Dotyczy postępowania o udzielenie zamówienia publicznego, pn. **Termomodernizacja budynku Centrum Integracji Społecznej w Łojewie oraz budynku Szkoły Podstawowej im. Księdza Kardynała Stefana Wyszyńskiego w Orłowie**

Z A W I A D O M I E N I E

CZĘŚĆ 1 - termomodernizacja budynku Centrum Integracji Społecznej w Łojewie

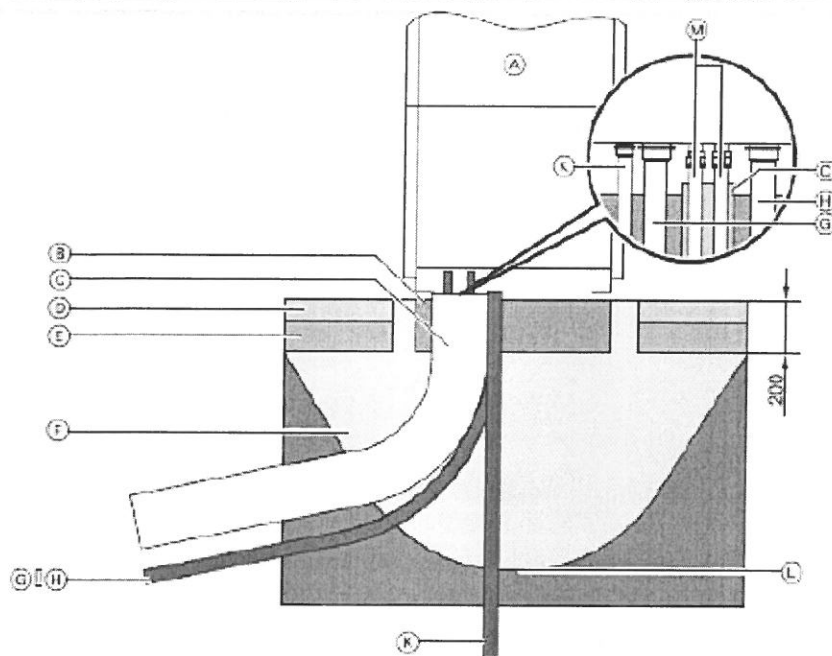
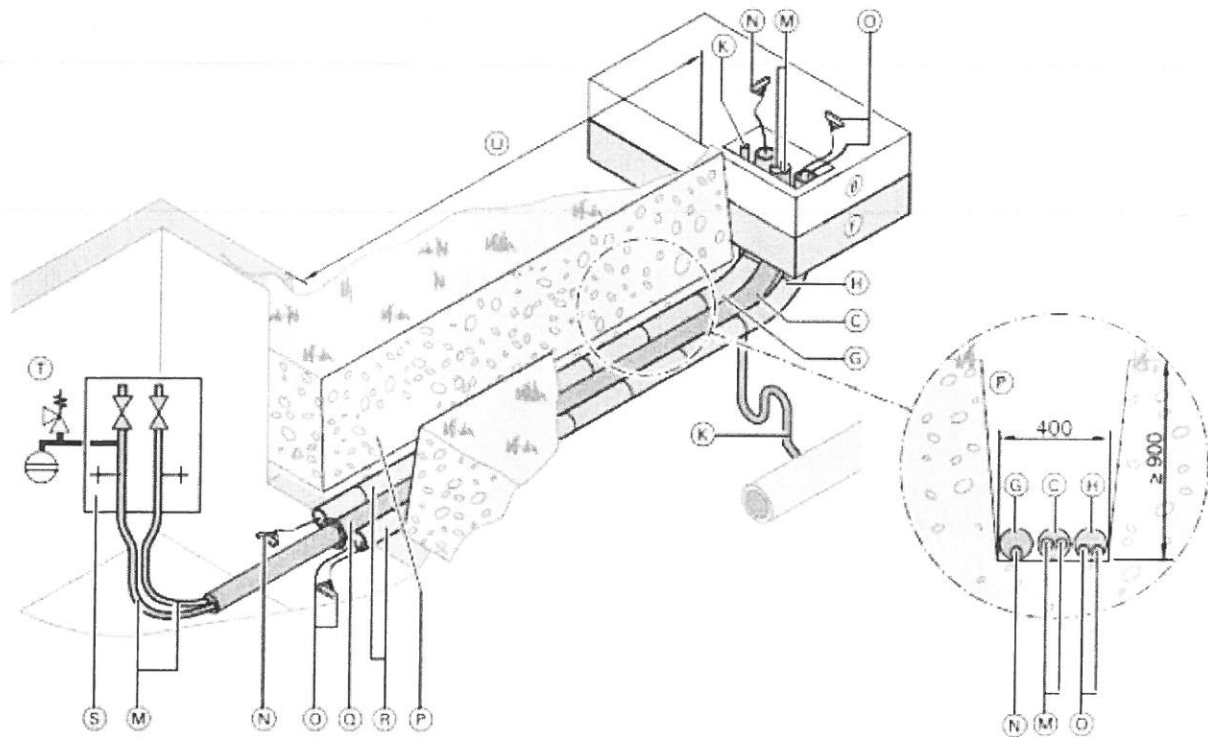
Pytanie 4: „Prosimy o informacje o sposobie przyłączenia pompy ciepła do instalacji elektrycznej (zasilająco-sterującej) i kanalizacyjnej do odprowadzenia skroplin”

Pytanie 5: „Prosimy o określenie specyfikacji technicznej wykonania terenu gdzie przewidziane jest posadowienie pompy ciepła”

Odpowiedź: PB IS RYS. E-03 SCHEMAT TK WYTYCZNE PRODUCENTA – SCHEMATY RYSYŃKOWE PONIŻEJ.

DLA ODPROWADZANIA SKROPLIN ZAMONTOWAĆ BEZODPŁYWOWĄ STUDZIENKĘ Ø315, SKROPLINY ODPROWADZIĆ DO STUDZIENKI.

Odpowiedź: ZGODNIE ZE SCHEMATEM.

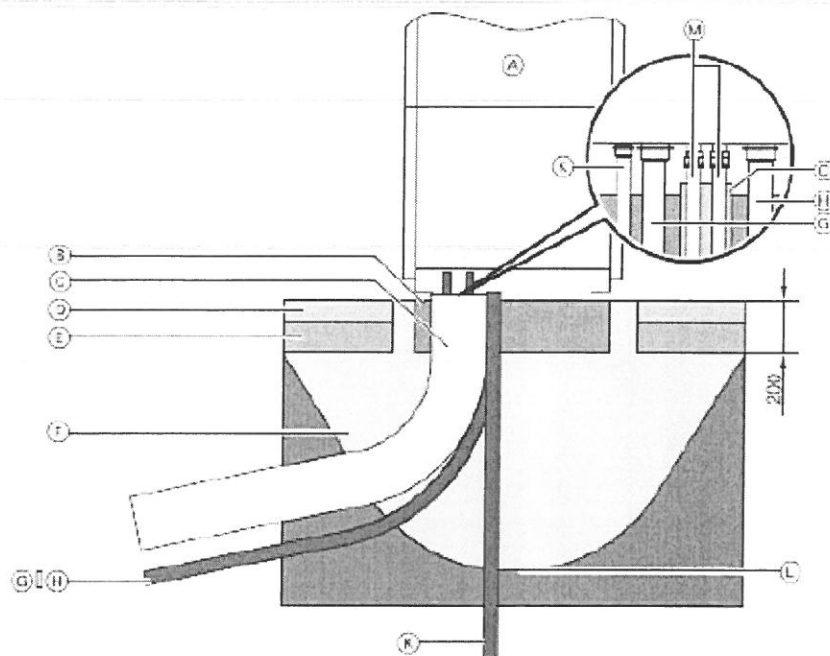
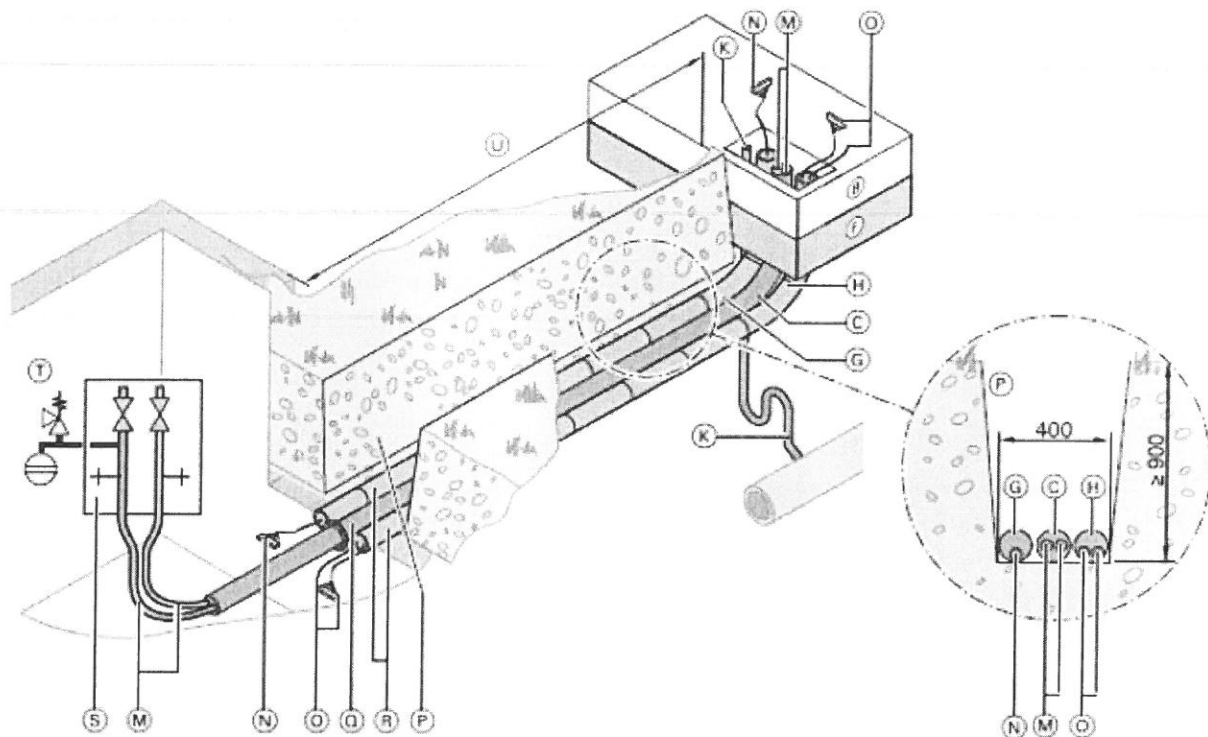
Pytanie 4: „Prosimy o informacje o sposobie przyłączenia pompy ciepła do instalacji elektrycznej (zasilająco-sterującej) i kanalizacyjnej do odprowadzenia skroplin”

Pytanie 5: „Prosimy o określenie specyfikacji technicznej wykonania terenu gdzie przewidziane jest posadowienie pompy ciepła”

Odpowiedź: PB IS RYS. E-03 SCHEMAT TK WYTYCZNE PRODUCENTA – SCHEMATY RYSYNGOWE PONIŻEJ.

DLA ODPROWADZANIA SKROPLIN ZAMONTOWAĆ BEZODPŁYWOWĄ STUDZIENKĘ Ø315, SKROPLINY ODPROWADZIĆ DO STUDZIENKI.

Odpowiedź: ZGODNIE ZE SCHEMATEM.
